令和7年度通学路交通安全プログラム 危険箇所報告等一覧表

藤枝区継-2 (R6継-4)

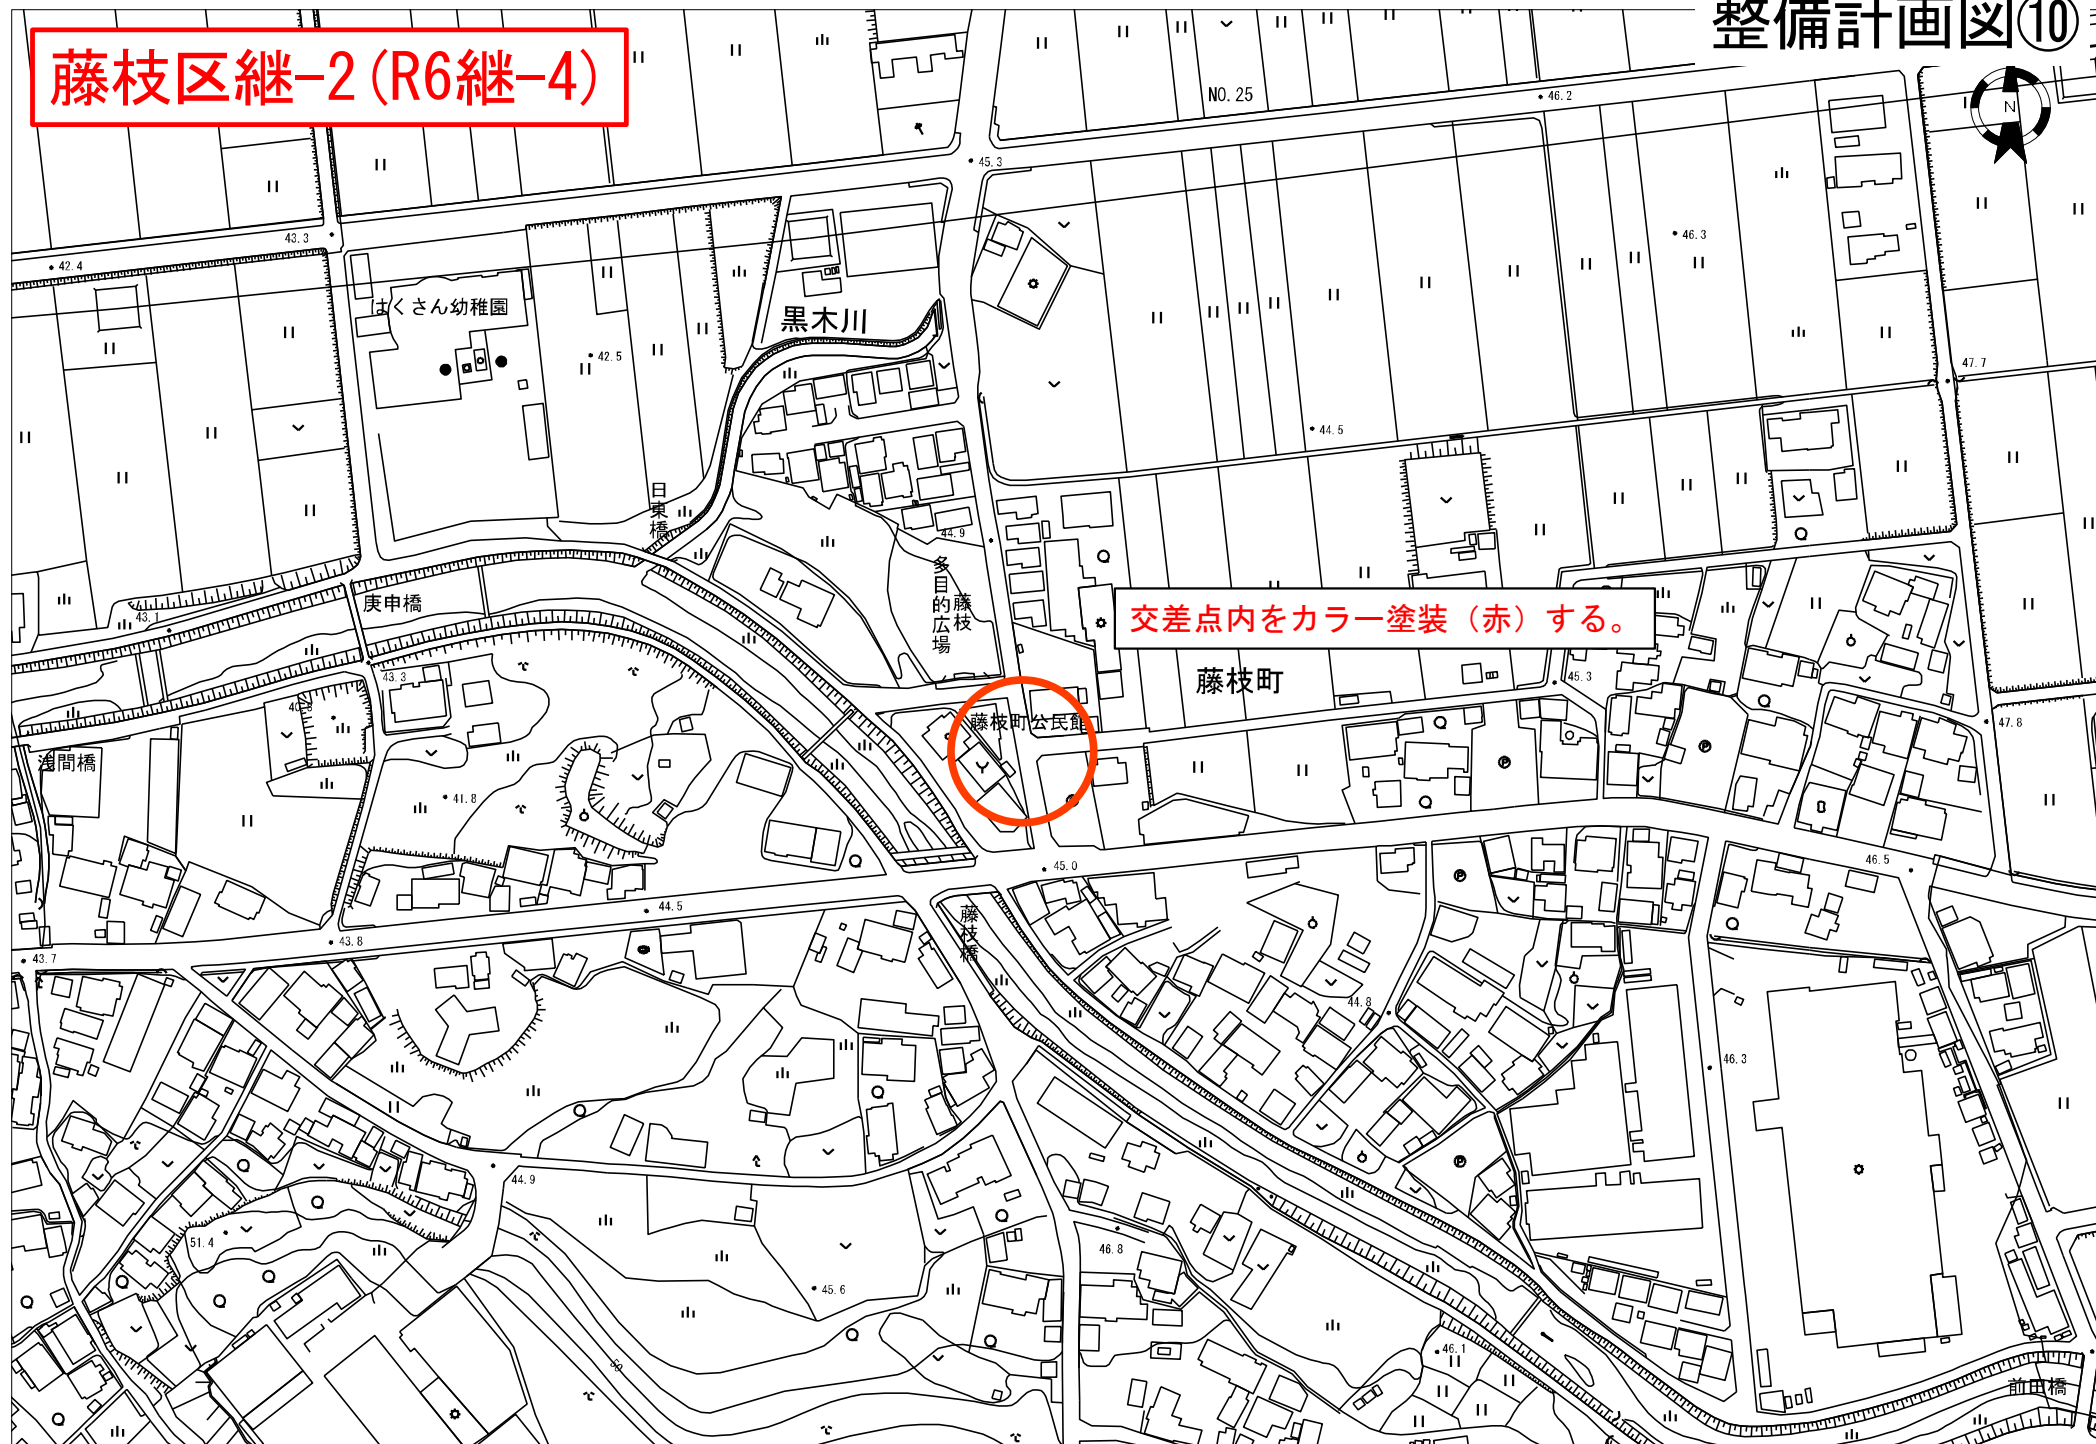
5	東小	藤枝区3		有			庚申線 藤枝・折戸線	T字交差点のカラー塗装をしてほしい。 通学路の標識を設置してほしい。	道路河川課 学校教育課	T字交差点内をカラー塗装（赤）する。	⑨
6	東小 日進東中	藤枝区継-2 (R6-4)		有			藤島・藤枝線	朝夕の交通量が多く、T字交差点を横断することが危険である。 点線（破線）の減速路面標示を設置してほしい。	道路河川課	T字交差点をカラー塗装（赤）する。	⑩
7	日進東中	岩藤区9		有			岩藤・五色園線	交通量の増加及び坂道でカーブの手前で、速度を上げて通る車両が多く、横断するのが危険であるため、歩行者用の押し釦信号を新設してほしい。	愛知警察署	押しボタン信号などの設置について検討します。	
8	日進東中	米野木区1		有			県道岩作諸輪線	通学時に自転車・歩行者が交差し、危険であるため、歩道拡幅してほしい。	尾張建設事務所	すでに歩道及び防護柵が設置済み。	
9	梨の木小	米野木区5		有			米野木22号線	事故が何度か発生しているため、一時停止停止を設置してほしい。	愛知警察署	（道路河川課）一方の停止線の撤去、リード線の設置について現地確認後検討する。	
	梨の木小	学-	3	有	109	無	米野木台二丁目地内 (米野木22号線・ 米野木28号線・	登校時間帯の交通量が多いため、一方の道路に「一時停止」の設置の要望。	愛知警察署	（道路河川課）一方の停止線の撤去、リード線の設置について現地確認後検討する。	
10	東小 日進東中	米野木区14		有			南荒田・阿弥陀前線 南荒田2号線	横断歩道を新設してほしい。	愛知警察署	現状では歩行者の滞留場所がないため、設置するのは難しい。	
11	東小	米野木区15		有			路線名無	自転車の通行が多いため、ガードレールを新設してほしい。	道路河川課	堤防道路にガードレールを設置する場合は河川管理者の許可が必要となります。堤防の第一の目的は治水であり、堤防本体に構造物を設置することに対しては、基本的に許可がないため対応できません。	
12	東小 日進東中	米野木区継-1 (R6継-5)		有			米野木・藤枝線 南荒田・阿弥陀前線	歩道が無い上に止まらない車両が多いため、カラー塗装してほしい。	道路河川課	T字交差点のカラー塗装（赤）する。 グリーンベルトを設置する。	⑪

米野木区継-3 (R6-34-2)

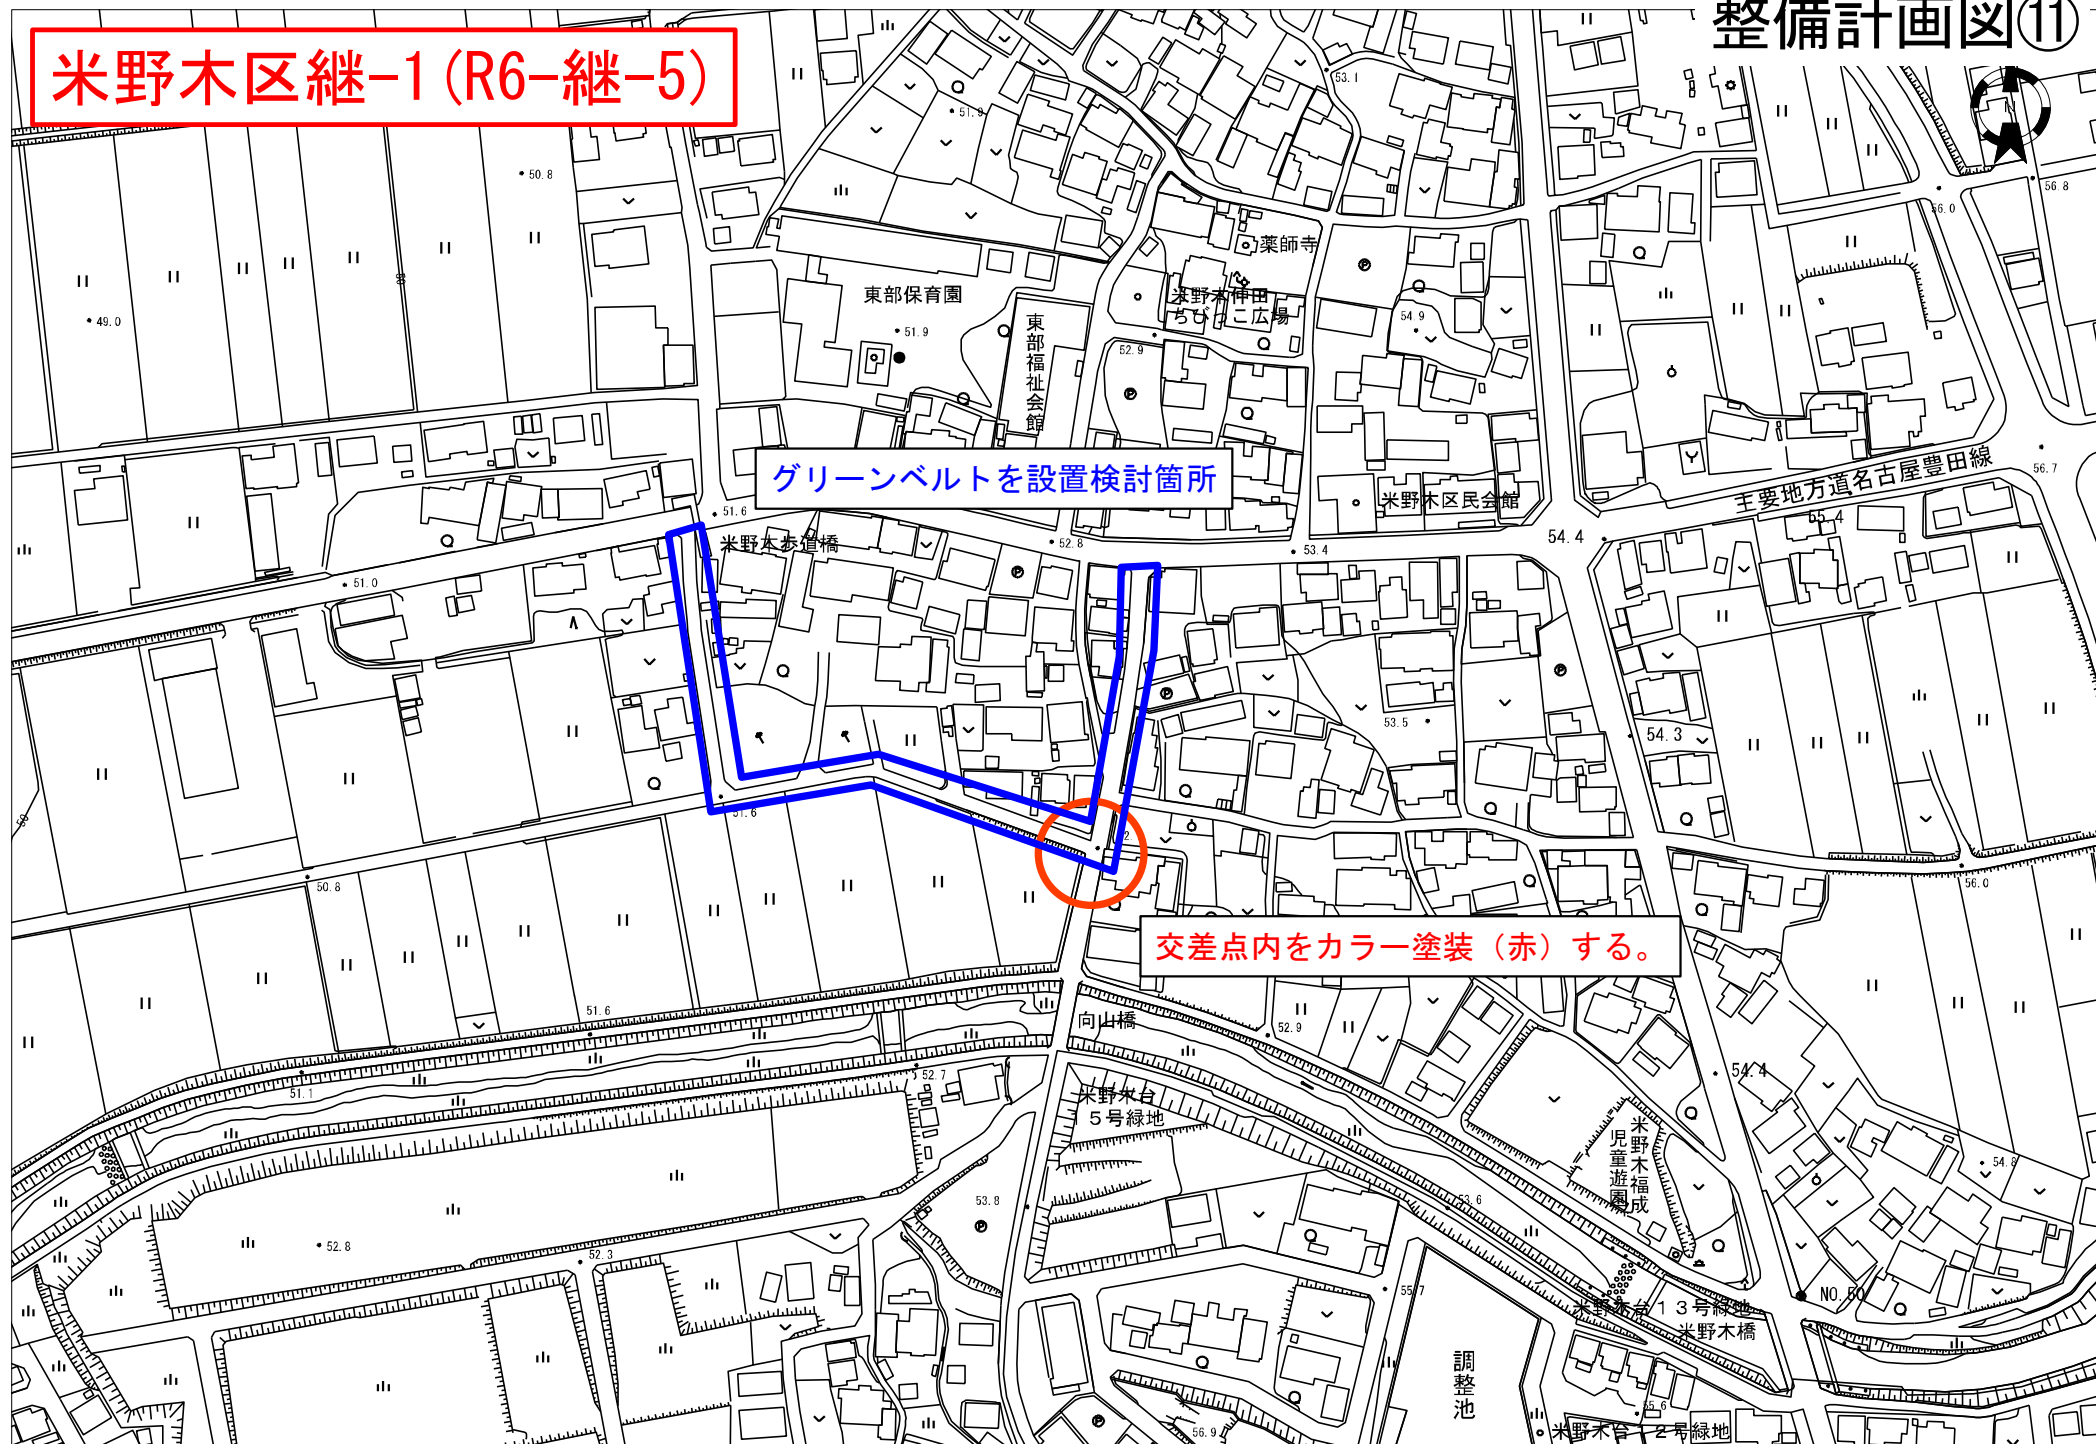
13	梨の木小 日進東中	米野木区継-3 (R6-34-2)		有			南山の手線	車両及び歩行者が多いため、交差点をカラー塗装してほしい。	道路河川課	横断歩道外側をカラー塗装（緑）をする。	⑫
14	東小 日進東中	米野木区継-4 (R6-36)		有			榎坪・上五反田線	横断歩道があるが、止まらない車両が多いため、横断歩道にカラー舗装、看板、シグナル等を設置してほしい。	道路河川課	横断歩道外側をカラー塗装（緑）をする。	⑬
15	日進東中	本郷区4		有			野方・米野木線	田んぼ側に転落防止柵を設置してほしい。	道路河川課	他の要望等踏まえ、優先順位を決めて検討する。	
16	日進東中	学-	1	有	88	無	米野木町榎坪地内 (県道岩作・諸輪線、 榎坪・上五反田線)	道幅が狭く、登下校時に自転車と歩行者の接触が起こりやすい。また、ガードレールが内側に曲がった状態になっており、歩道に入ったり、歩道から横断歩道等に出る際に、通行路の変更を余儀なくされるため、より危険度が増している。歩道の道幅の拡張、自転車専用通行帯の設置、信号機の設置、または、ガードレールの切断など、いずれかの整備をお願いしたい。	尾張建設事務所 愛知警察署	（尾張建設事務所）当該箇所は自転車歩行者道として整備されており、幅員に関しても基準通り確保されている。また、防護柵は、歩行者の乱横断を防止し、安全に通行できるよう設置しているため切断はできない。 （愛知警察署）隣接する信号機との距離が近いため設置は難しい。 （道路河川課）ポストコーンについては、現場確認後、対応を検討する。

整備計画図⑮

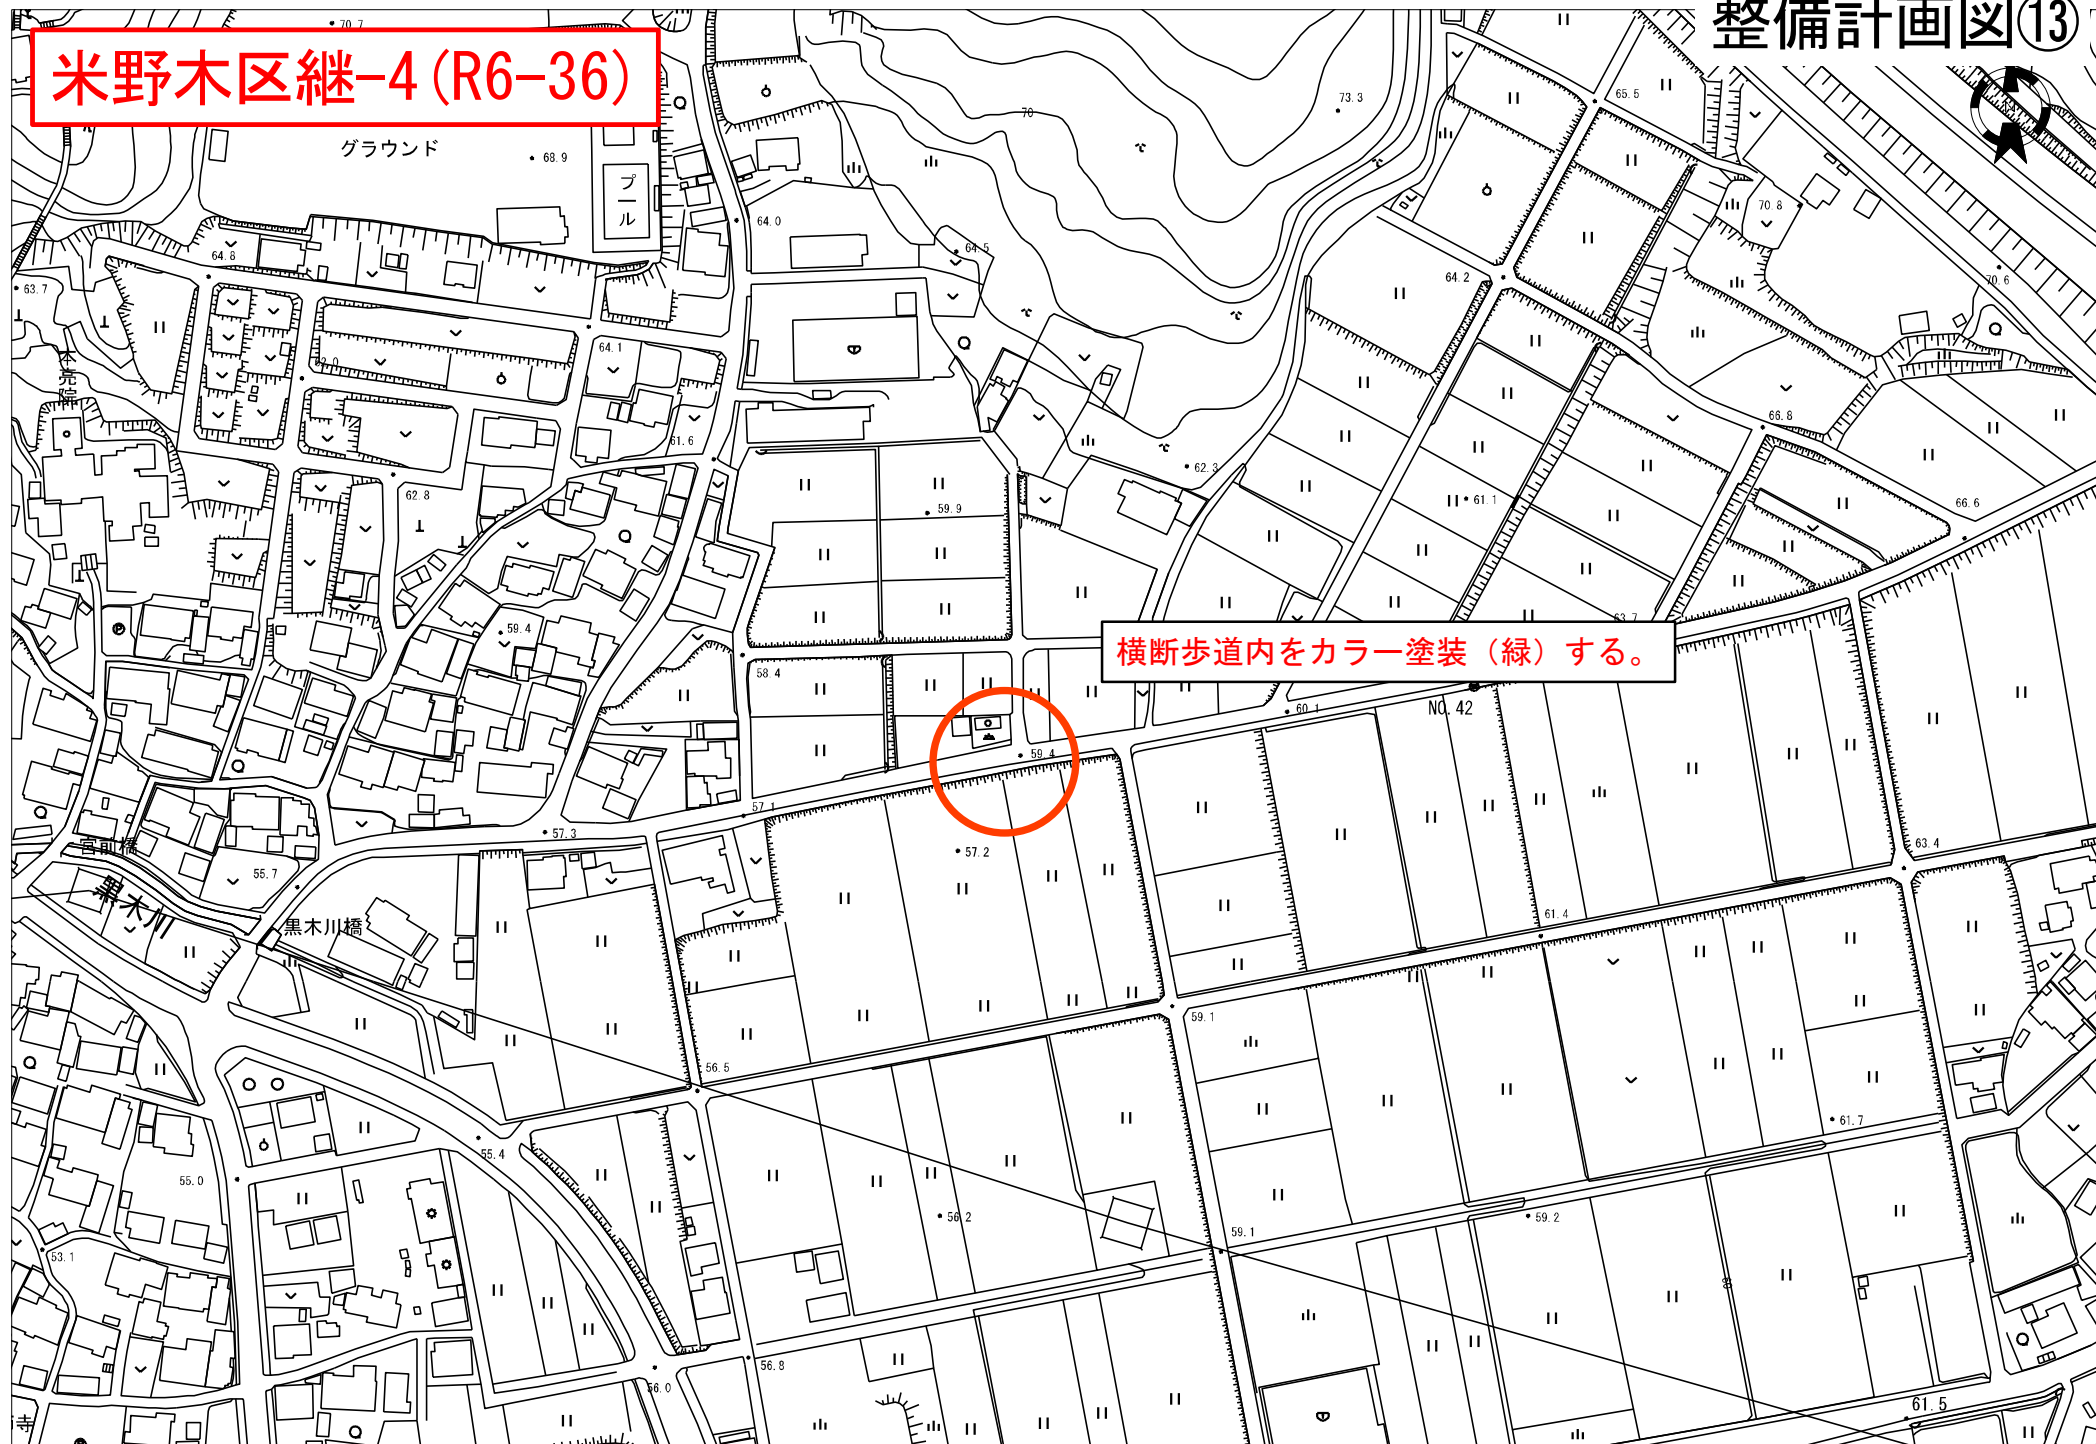
23	梨の木小	学-	8	有	109	無	米野木台二丁目地内 (米野木環状1号線・ 米野木20号線)	抜け道として車が通過し、運転が危険なため、一時停止の標識の設置や道路のカラー舗装を要望。	愛知警察署 道路河川課	(道路河川課) すでに、減速表示等安全対策が実施済みのため対応不可とする。 (愛知警察署) 一方の道路に中央線があり、主従が	
24	梨の木小	学-	9	有	109	無	米野木台二丁目地内 (米野木15・16・17号 線)	抜け道として車が通過し、運転が危険なため、一時停止の標識の設置や道路のカラー舗装を要望。	愛知警察署 道路河川課	(道路河川課) 交差点をカラー塗装（赤）する。	⑮
25	梨の木小	学-	6	有	25	無	藤枝町廻間地内 (藤枝廻間6号線)	登下校の時間帯に、見通しが良く、スピードを出す車が多いため危険。「通学路注意」の看板設置を要望。	学校教育課	(道路河川課) 現地確認し、グリーンベルトの塗り直しを検討する。	
26	梨の木小	学-	4	有	74	無	折戸町梨子ノ木地内 (廻間梨子ノ木線、 藤枝・諸輪線)	登校時間帯にショートカットして通過する車が多いため、危険。一時停止の設置と「通学路注意」看板の設置を要望。一時停止の設置ができない場合は、歩道の塗装を要望。	愛知警察署 学校教育課 道路河川課	(愛知警察署) T字路については、突き当たる方が一時停止をするため、一時停止の設置が出来ない。 特定の車両きいているため、現地確認する。 (道路河川課) 歩道塗装を実施すると、飛び出しの危険性が高まるため、対応不可とします。	
27	梨の木小	学-	5	有	74	無	藤枝町廻間地内 (藤枝・諸輪線)	登下校の時間帯、交通量が多く、スピードを出す車が多いため危険。スクールゾーン、ガードレール、「通学路注意」看板の設置を要望。	愛知警察署 道路河川課 学校教育課	(愛知警察署) 必要であれば、ゾーン30プラスを検討してもよい。 取り締まりを検討する。 (道路河川課) 縁石により車道と歩道が分離されているため、対応不可とする。	
28	梨の木小	学-	1	有	327	有	折戸町梨子ノ木地内 (折戸梨子ノ木線・ 南山の手線)	抜け道となっている道路で、登校時間中は交通量も多く、マナーの悪い車も存在し、危険。信号機の設置、一方通行等の安全対策を要望。	愛知警察署	(道路河川課) 交差点南側の横断歩道の位置を交差点側へ移動して交差点のカーブの曲がり具合をきつくする。また、交差点近くの植栽帯を撤去し歩道幅を確保する。
